# 「國家生技研究園區」

### 環境保護監督委員會 第1屆第5次會議

中華民國103年12月29日

### 4.1 風場模擬設計成果-規劃構想

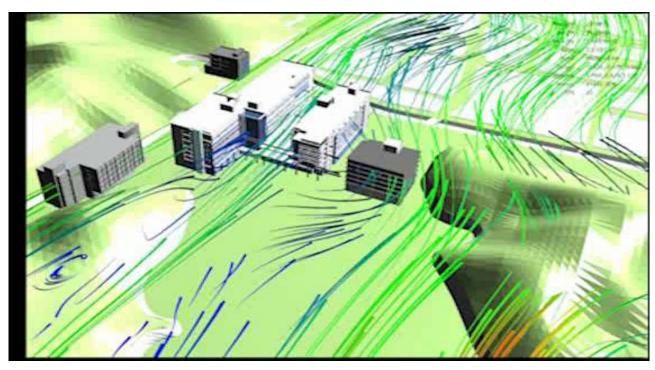
有關建築自然通風議題,應考慮臺北市盛行東風的 池,配合自然環境的條件,主要建築群配置南 (2) 情況。

本案基地屬山坡地,西側規劃4.0公頃生態滯洪 北座向,留設東西向的開放空間,詳基地風場 模擬分析。

### 4.4 生態浮島(1/3)

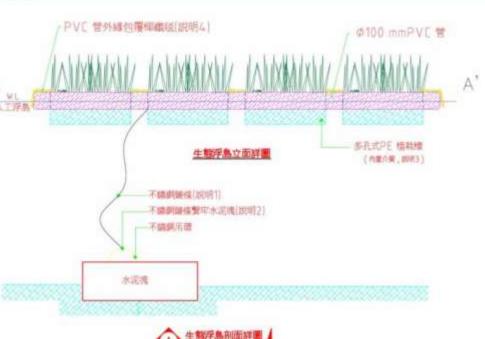
簡報p6-12及p6-13在埤塘區,將放置5座人工浮島。在浮 島上種植那種植物?灌木是那種?單一種適合嗎?除了PVC管,燈心草、細葉水丁香、水竹葉、毛蕨、高稈莎草、水 建議也可以用木頭或竹子。另可舉辦工作假期活動,由院內 毛花、柳葉水蓑衣等多樣化的原生水生植物。考量濕 員工及附近居民共同施作5座浮島,會更有意義。

謝謝指導,人工浮島配置有台灣水龍、田字草、圓葉 節節菜、過長沙、野慈姑、窄葉澤瀉、鴨舌草、水蓼、 地水文在洪峰期間會出現較高的水量與流速, 而選擇 以耐久性與結構性較佳的PVC管作為浮島載體。
